AUTORIDAD NACIONAL DE LICENCIAS AMBIENTALES
- ANLA -

RESOLUCIÓN

0078

"POR LA CUAL SE MODIFICA LA LICENCIA AMBIENTAL OTORGADA MEDIANTE LA RESOLUCIÓN N° 0081 DEL 18 DE ENERO DE 2010, CEDIDA A LA CONCESIONARIA VIAL DE LOS ANDES S.A. - COVIANDES S.A., Y MODIFICADA POR LAS RESOLUCIONES N° 1982 DEL 12 DE OCTUBRE DE 2010, 2713 DEL 28 DE DICIEMBRE DE 2010, 141 DEL 1 DE MARZO DE 2012, 1076 DEL 18 DE DICIEMBRE DE 2012 Y LA 676 DEL 10 DE JULIO DE 2013, Y SE TOMAN OTRAS DETERMINACIONES"

Ilustración 6. Comparativo de alineamientos en Sector 1A para Puentes 2I Izquierdo y Derecho

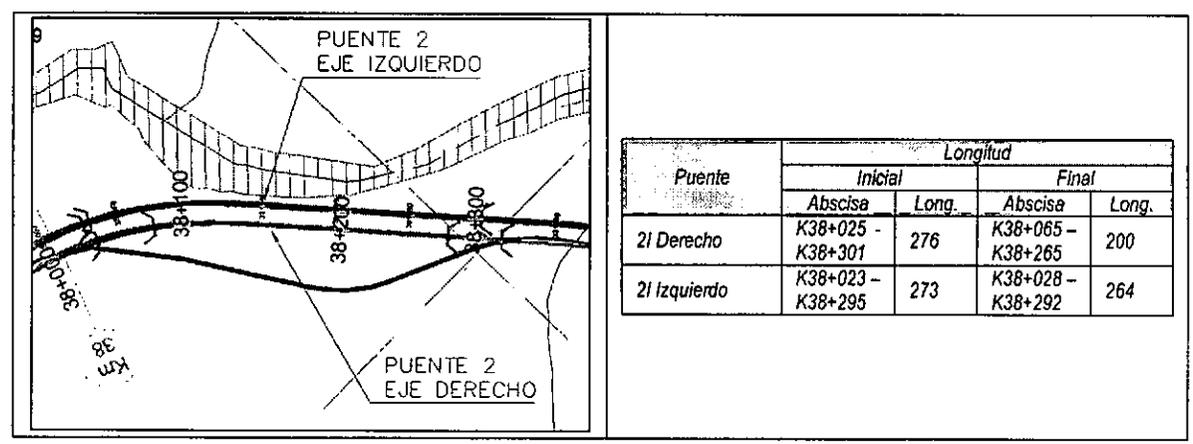
De otro lado, esta Autoridad, solicitó al Concesionario que aclarara la situación del puente ubicado en la abscisa K38+025. Al respecto se informa que este puente no requiere de permiso de ocupación de cauce permanente, dado que su estructura quedaría retirada del cuerpo de agua, tal y como se presenta en la siguiente cartografía.

Como soporte adicional, el Concesionario presenta el detalle de las secciones transversales para los dos puentes, que incluyen su relación entre la infraestructura asociada y la cota máxima de inundación del río Negro, en donde se corrobora la NO intervención en el cauce del mismo. En la siguiente figura, se resume la tendencia identificada de dichas secciones en los puntos más cercanos (en planta) al borde del río.
